Kompleksas: TRANSPORTO PASKIRTIES PASTATO (7.6), ORO UOSTO TERMINALO, KAUNO R. SAV.
KARMĖLAVOS MSTL. ORO UOSTO G. 4, REKONSTRUKCIJOS PROJEKTAS

Pranešimas Nr. 52

Projekto pavadinimas: TRANSPORTO PASKIRTIES PASTATO (7.6), ORO UOSTO TERMINALO, KAUNO R. SAV. KARMĖLAVOS MSTL. ORO UOSTO G. 4, REKONSTRUKCIJOS PROJEKTASUOSTO G. 4, REKONSTRUKCIJOS PROJEKTAS

DĖL LAUKO VITRINŲ KIEKIŲ PATIKISLINIMO

LV-1

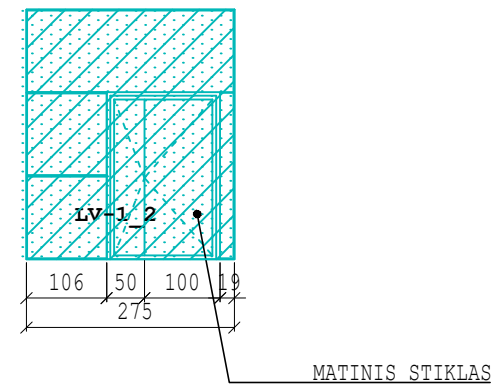
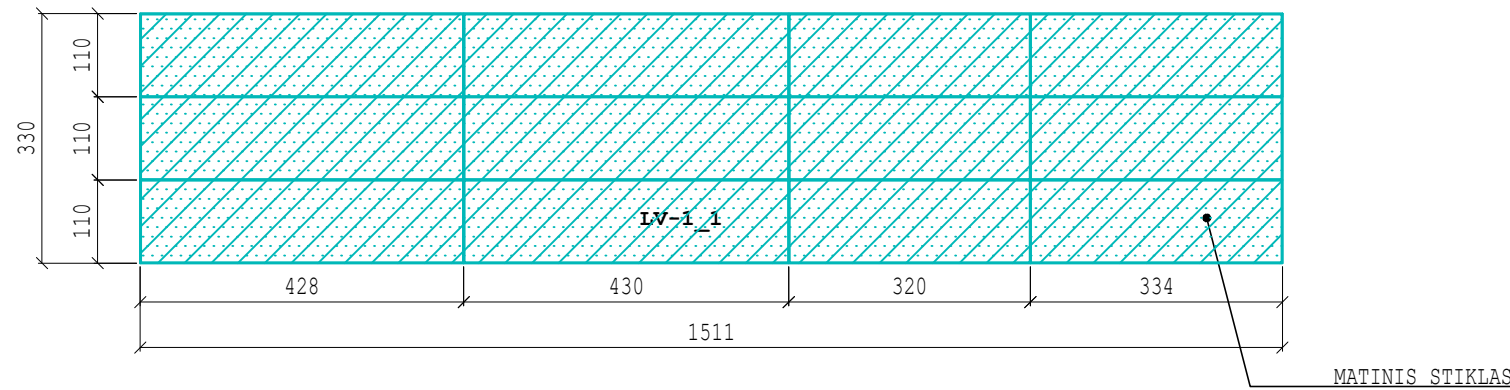
Pažymime, kad 2025-05-05 d. Užsakovas raštu Nr. 4R-372 pritarė daugiasluoksnių „sandwich“ plokščių kiekių Pakeitimui, kuriame buvo suderintas LV-1 (59,57 m²) ir LV-6 (70,29 m²) lauko vitrinų kiekis. 2025-05-14 d. Inžinierius raštu Nr. V1-631-25 pritarė evakuacinių laiptinių bei lifto šachtos ašyse Y3-Y1/X01 Pakeitimui, kuriame buvo suderintas LV-18 (10,56 m²) ir LV-23 (3,16 m²) lauko vitrinų kiekis. Informuojame, kad paminėtų vitrinų kiekis pakoreguotas pagal faktinius gamintojų apmatavimus.

58.94

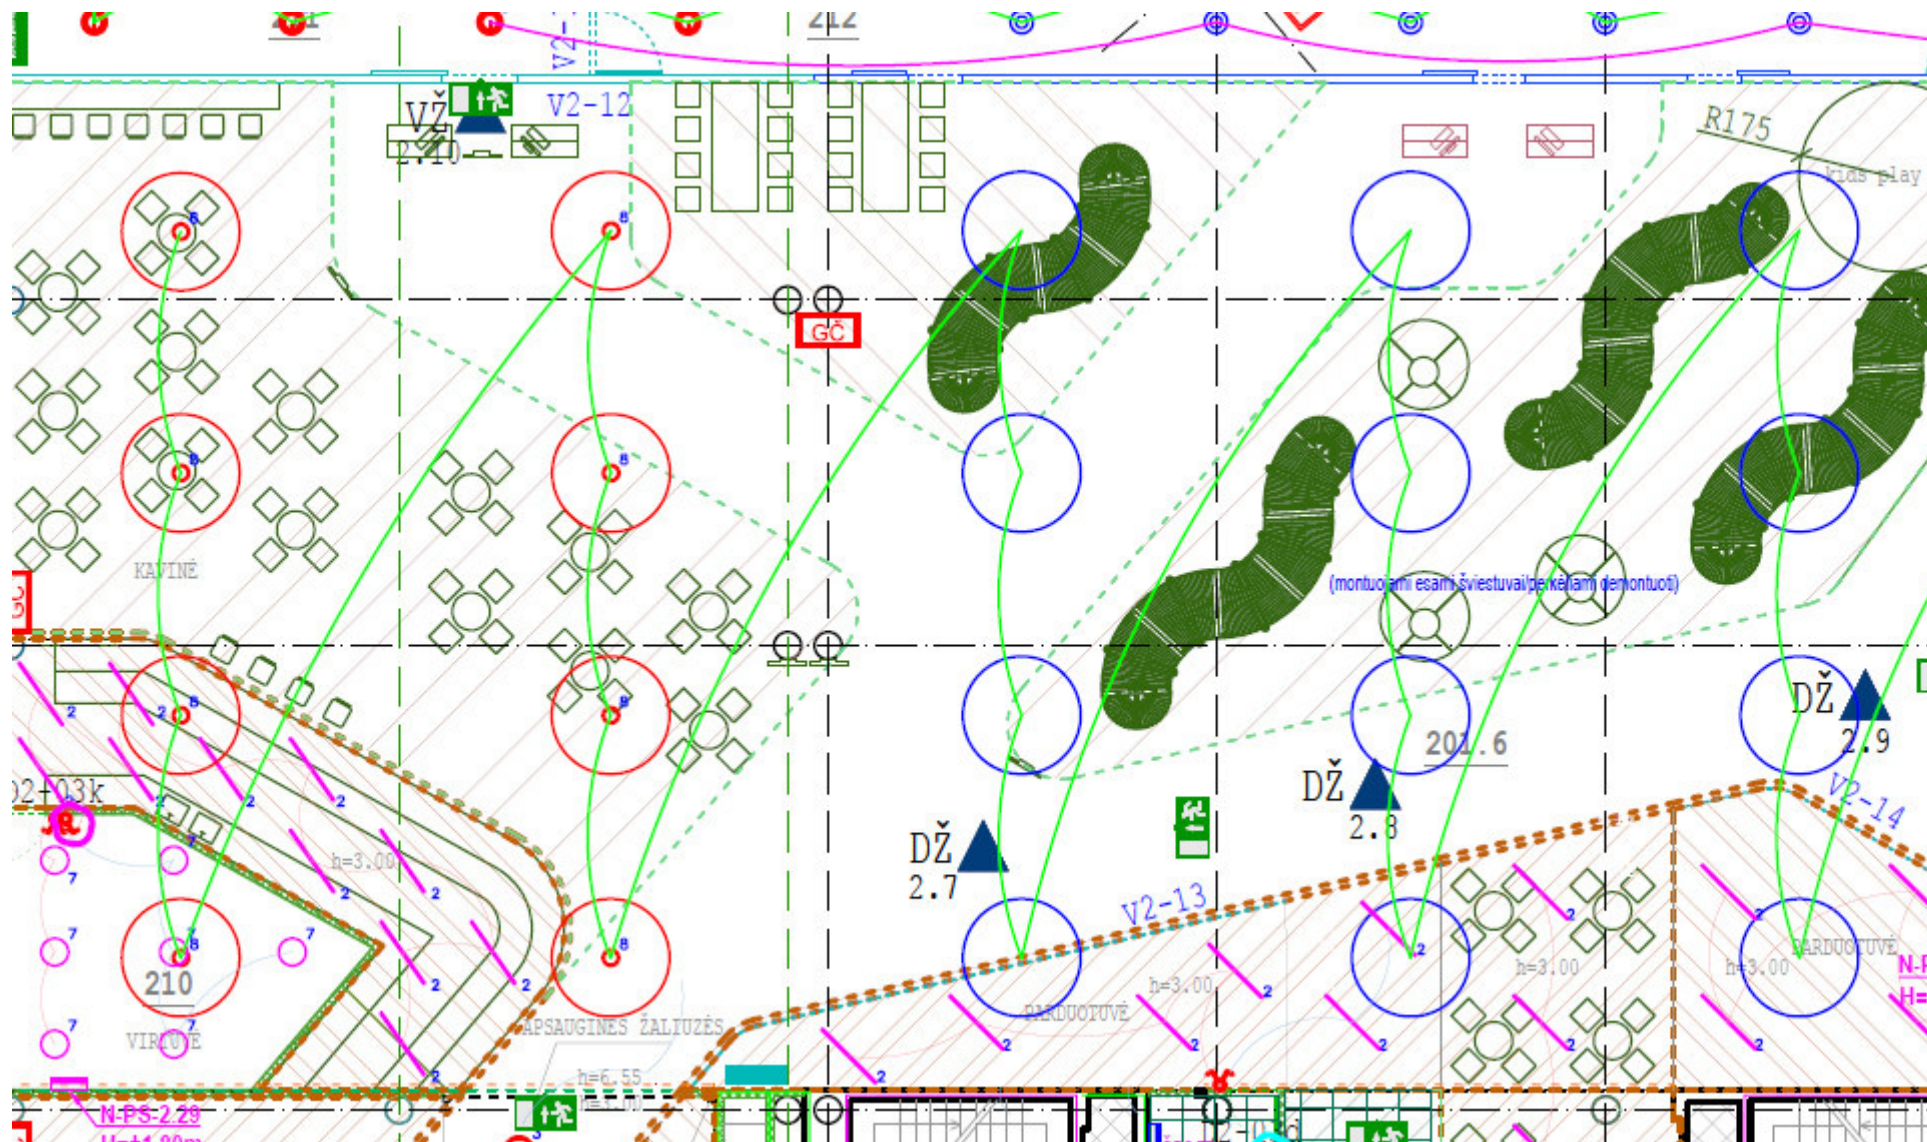
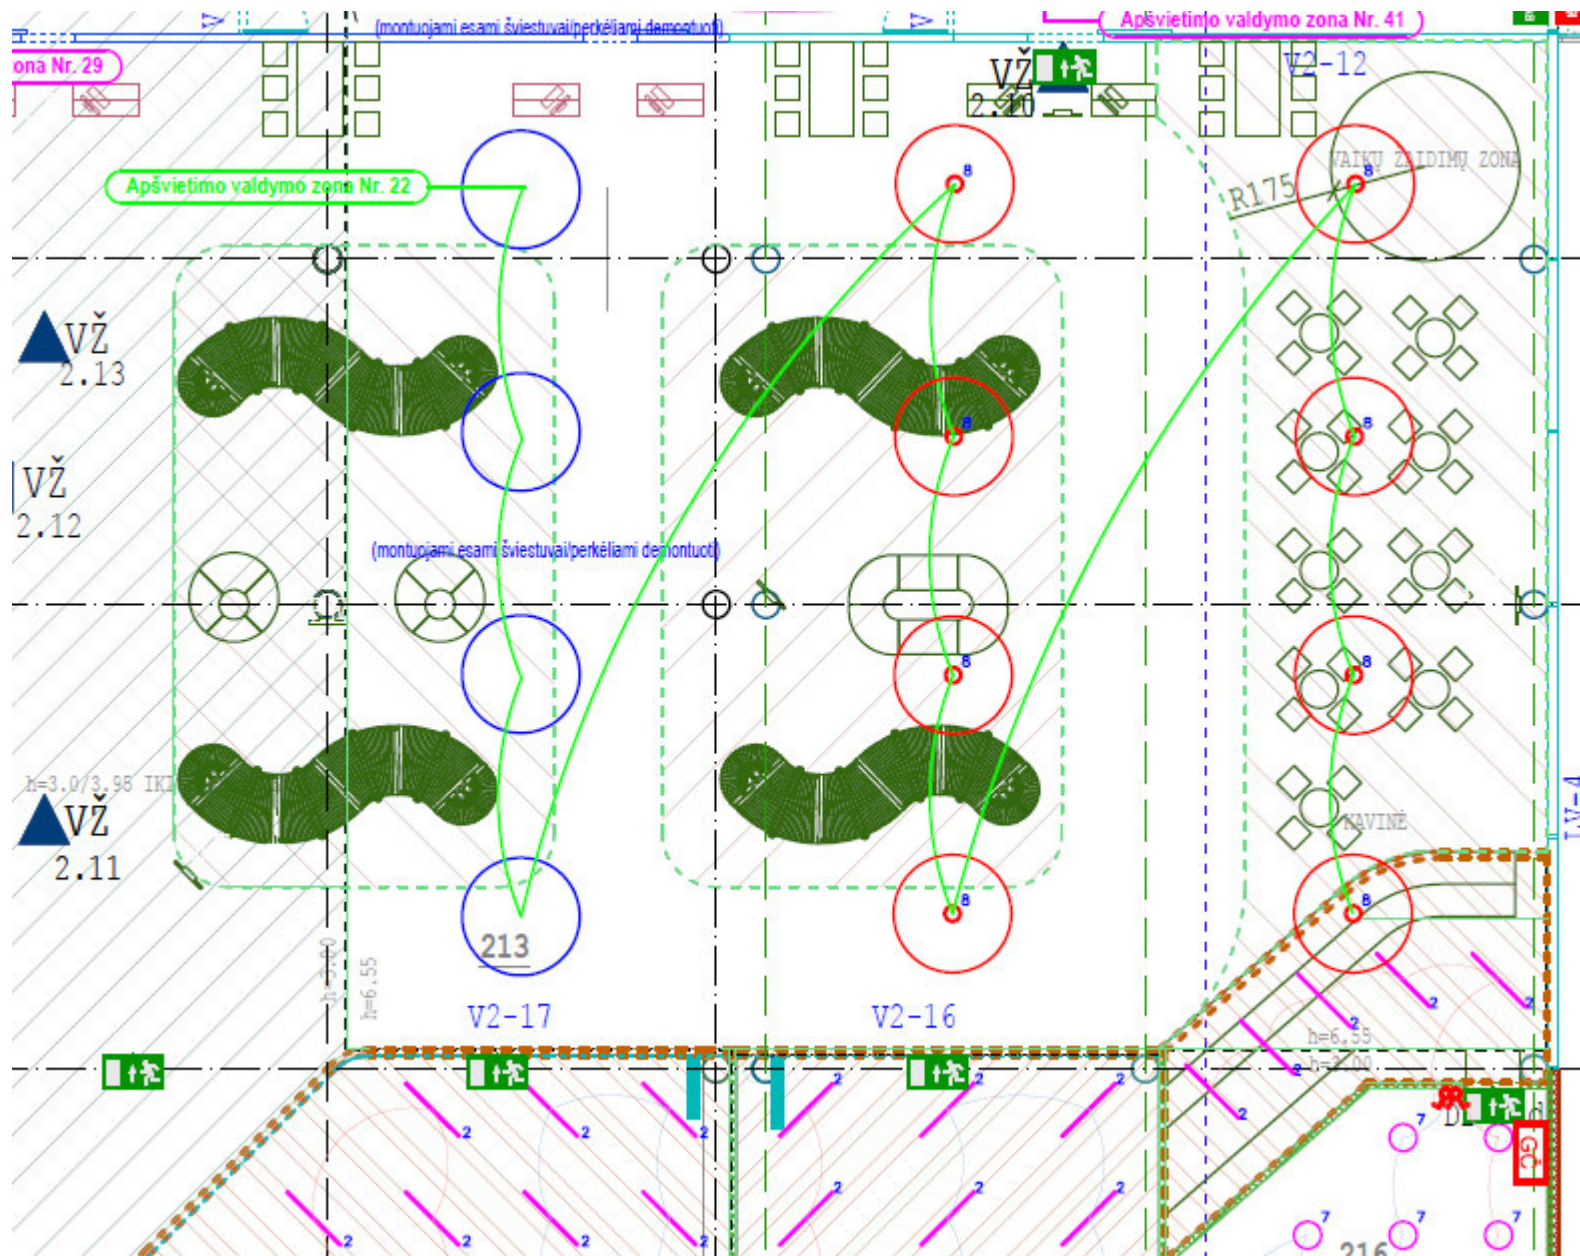
Pirma ką pastebėjau, tai ne visur evakuaciniuose keliuose, koridoriuose ir taip pat bendrose erdvėse yra numatytos avarinio apšvietimo grupės/šviestuvai.

Patikros zonos šviestuvai, šiuo metu yra pajungti tikrai ne nuo vienos, o bent jau 3-4 atskirų grupių, iš kurių viena yra avarinio apšvietimo.

Išvykimo salė, šiuo metu turi taip pat turi kelias valdymo grupes, tame tarpe avarinio apšvietimo grupę. Siūlomas variantas, sujungti viską į vieną grupę, nėra priimtinas.
